**AVIS RELATIF À LA PROTECTION
CONTRE LES EVENTUELS EFFETS NOCIFS ET NUISANCES
PROVOQUÉS PAR LES RAYONNEMENTS NON IONISANTS
GÉNÉRÉS PAR DES ANTENNES ÉMETTRICES STATIONNAIRES**

Commune : FERNELMONT - Exploitant : PROXIMUS

Référence exploitant : 81HIN_00

Rapport n° 544 / 2024

Figure 1 : Vue en plan des lieux de séjour et des points de contrôle

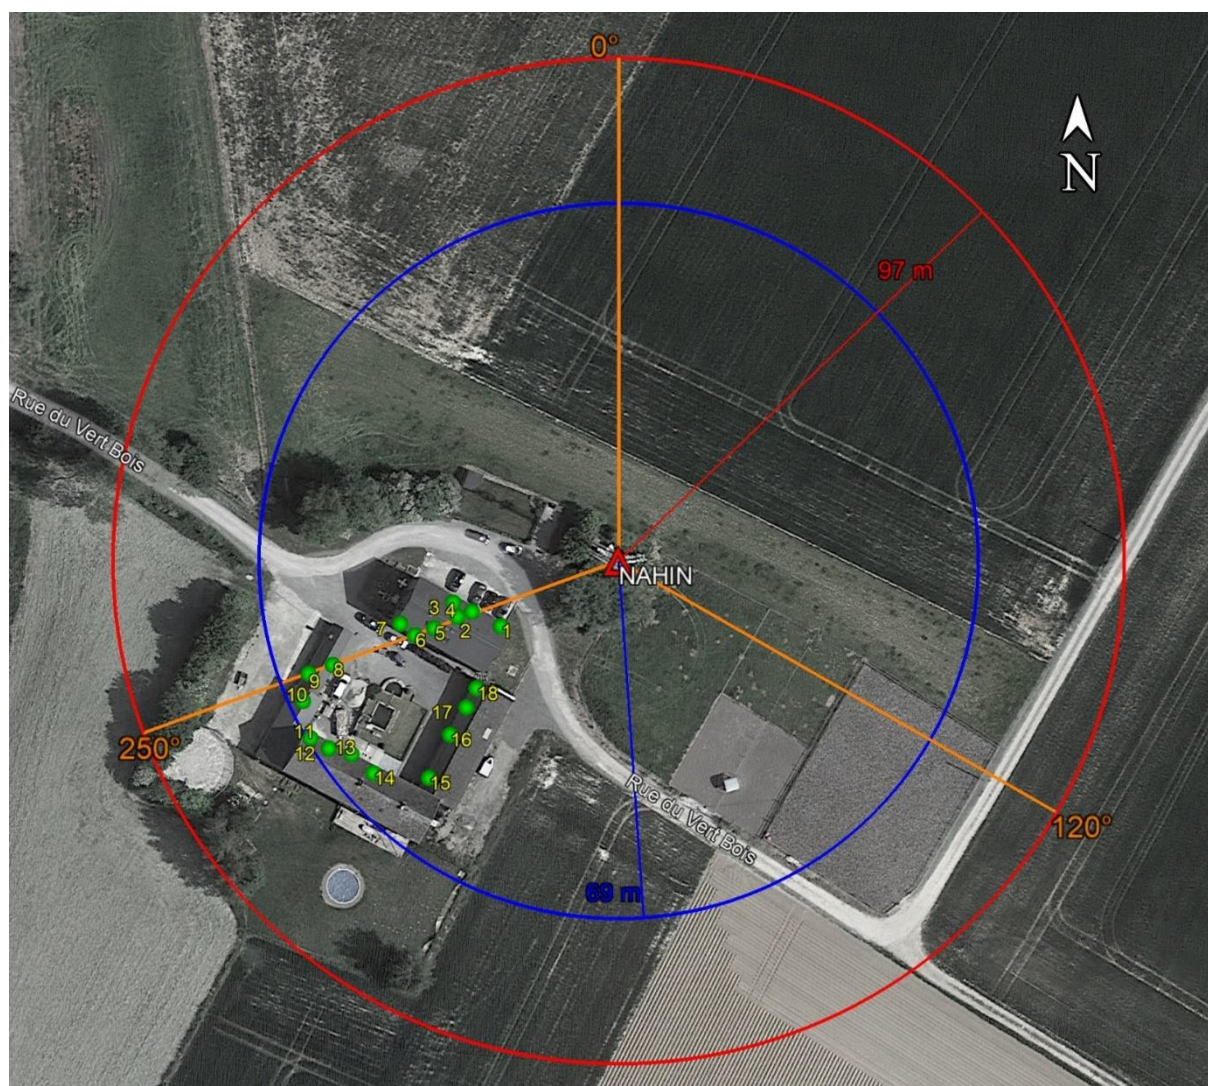
Les fréquences d'émission, la puissance rayonnée par chacune des antennes et leur gain permettent de déterminer le rayon de la zone à analyser. Tout dépassement de la limite par installation est exclu en dehors de cette zone. Le tableau 2 reprend les 35 LS² pour lesquels l'indice d'exposition est le plus élevé. Les différentes colonnes indiquent :

- le numéro du point de contrôle repris sur un des plans de la figure 1;
- le numéro du LS dans lequel se trouve le point de contrôle de la 1^{ère} colonne ;
- l'atténuation d'obstacle prise en compte pour le calcul de l'indice d'exposition dans le LS ;
- le résultat du calcul de l'indice d'exposition.

N° point de contrôle	LS	Atténuation (dB)	Indice d'exposition relatif à la limite par installation IE_i
7	LS1	3,0	0,100
11	LS11	3,0	0,099
6	LS1	3,0	0,099
5	LS1	3,0	0,089
12	LS11	3,0	0,089
14	LS14	3,0	0,085
13	LS11	3,0	0,084
4	LS1	3,0	0,083
3	LS1	3,0	0,081
2	LS1	3,0	0,077
1	LS1	3,0	0,062
10	LS10	3,0	0,050
9	LS8	3,0	0,048
8	LS8	3,0	0,046
15	LS15	3,0	0,036
16	LS15	3,0	0,030
17	LS15	3,0	0,027
18	LS15	3,0	0,025

En ce qui concerne les antennes de l'installation mentionnées dans le tableau 1, la distance maximale à laquelle la limite pourrait être atteinte, à l'extérieur, est égale à 95,5 m. S'il n'y a pas de LS à une distance inférieure, les antennes respectent forcément la limite d'immission.

Dans le cas des LS situés à l'intérieur des bâtiments, une atténuation d'obstacle est prise en compte et il en résulte que la distance maximale à laquelle la limite pourrait être atteinte se réduit à 67,6 m.

Figure 2 : Vue en plan des installations d'antennes dans un rayon de 300 mètres autour de l'installation faisant l'objet de la demande d'avis

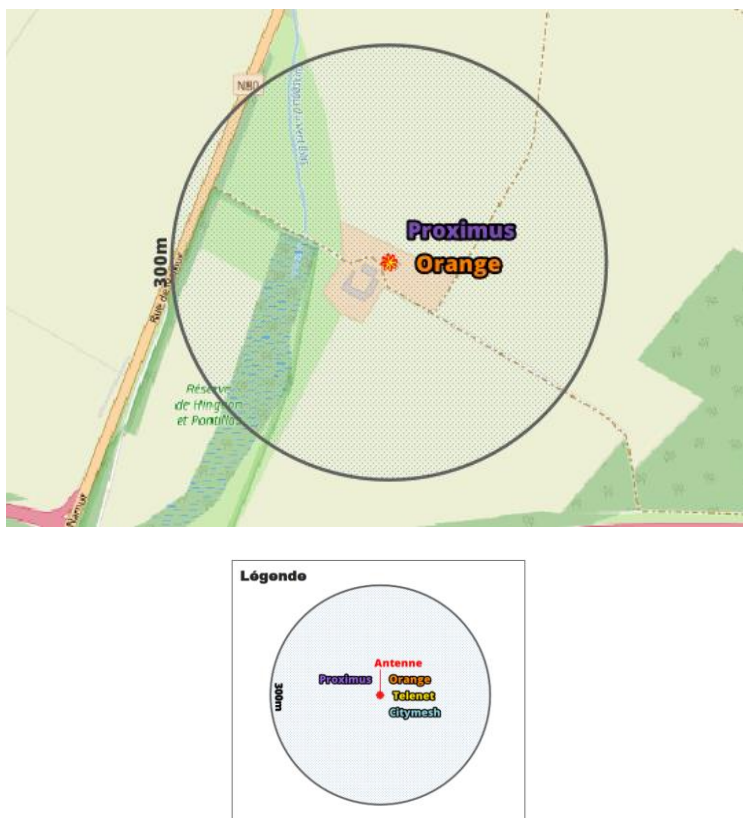
Le plan en projection verticale de la figure 2 indique la localisation des installations d'antennes émettrices stationnaires visées par le décret et situées dans un rayon de 300 mètres autour de l'installation référencée dans le paragraphe 2 et localisée au centre du cercle. Les données de localisation de ces antennes et les avis correspondant sont accessibles via le cadastre en ligne des antennes émettrices stationnaires⁶. Les installations prises en compte dans l'évaluation du respect de la limite cumulative sont les installations d'antennes émettrices déclarées en service par l'exploitant à la date du présent avis, à l'exception de l'installation référencée dans le paragraphe 2 et éventuellement d'autres installations ayant fait l'objet d'une demande d'avis à la même date et qui sont situées à l'intérieur de la zone de 300 mètres de rayon.

- il y a au plus 4 installations d'antennes émettrices stationnaires présentes dans la zone d'évaluation de 300 mètres de rayon représentée dans la figure 2, y inclus l'installation référencée dans le paragraphe 2 : la limite cumulative définie à l'article 4, §2 du décret est nécessairement respectée dans les lieux de séjour à l'intérieur de la zone d'évaluation de 300 mètres de rayon ;

- b) il y a exactement 5 installations d'antennes émettrices stationnaires présentes dans la zone d'évaluation de 300 mètres de rayon représentée dans la figure 2, y inclus l'installation référencée dans le paragraphe 2 et il existe, pour 3 ou 4 de ces installations, un avis attestant le respect de la limite abrogée de 3 V/m : la limite cumulative définie à l'article 4, §2 du décret est nécessairement respectée dans les lieux de séjour à l'intérieur de la zone d'évaluation de 300 mètres de rayon ;

- c) dans tous les autres cas, il a été vérifié que la limite cumulative définie à l'article 4, §2 du décret n'est pas dépassée dans les lieux de séjour sur base du nombre d'installations localisées dans la zone d'évaluation de 300 mètres de rayon représentée dans la figure 2, de leur localisation ainsi que des données inscrites dans la figure 1 et au paragraphe 4 du présent avis et dans les avis attestant le respect de la limite par installation ou de la limite abrogée de 3 V/m relatifs aux autres installations reprises dans la figure 2.

Compte tenu des considérations ci-dessus, il apparaît que l'intensité du rayonnement électromagnétique généré, dans les lieux de séjour situés dans un rayon de 300 mètres autour de l'installation référencée dans le paragraphe 2, par l'ensemble des antennes émettrices stationnaires de l'ensemble des exploitants du même site d'antennes émettrices stationnaires respecte la limite fixée à l'article 4, § 2 du décret.
